### Additif 52: Règlement No 53

#### Révision 2 - Amendement 3

Complément 11 à la série 01 d'amendements - Date d'entrée en vigueur: 9 décembre 2010

**Prescriptions uniformes relatives à l'homologation des véhicules de la catégorie L<sub>3</sub> en ce qui concerne l'installation des dispositifs d'éclairage et de signalisation lumineuse**

### Schéma montrant l'«angle d'inclinaison transversale du faisceau», l'«angle de roulis du véhicule» et l'«angle $\delta$ »

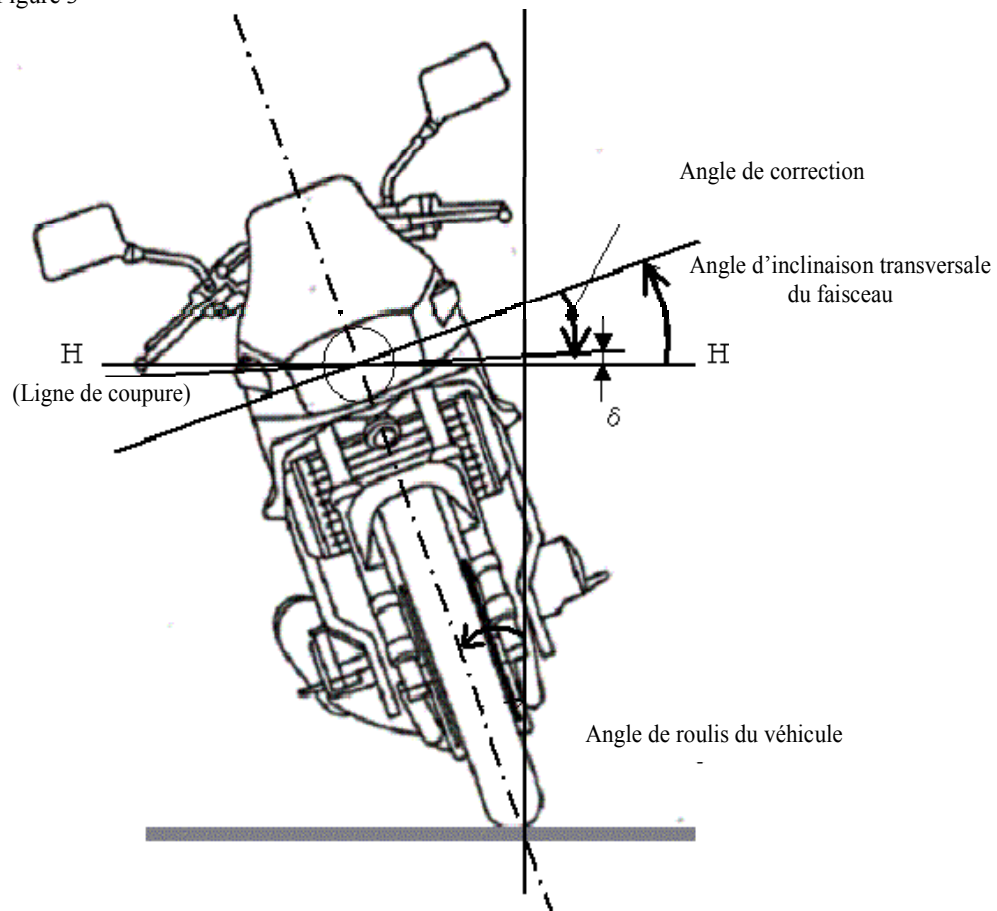
- 2.24 «*Angle d'inclinaison transversale du faisceau*», l'angle formé entre la ligne de coupure du faisceau lorsque le motocycle est dans la position spécifiée au paragraphe 5.4 et la ligne de coupure lorsque le motocycle est à un angle de roulis (voir le schéma à l'annexe 6);

- 2.26 «*Angle de roulis du motocycle*», l'angle entre la verticale et le plan longitudinal médian vertical du véhicule, lorsque le motocycle est en rotation le long de son axe longitudinal (voir le schéma à l'annexe 6);

- 2.29 «*Angle d'essai du système de correction de l'inclinaison transversale du faisceau*», l'angle  $\delta$  formé entre la ligne de coupure du faisceau (ou la partie horizontale de la ligne de coupure dans le cas d'un projecteur émettant un faisceau asymétrique) et la ligne HH (voir le schéma à l'annexe 6).».

Ajouter la nouvelle annexe 6, ainsi conçue:
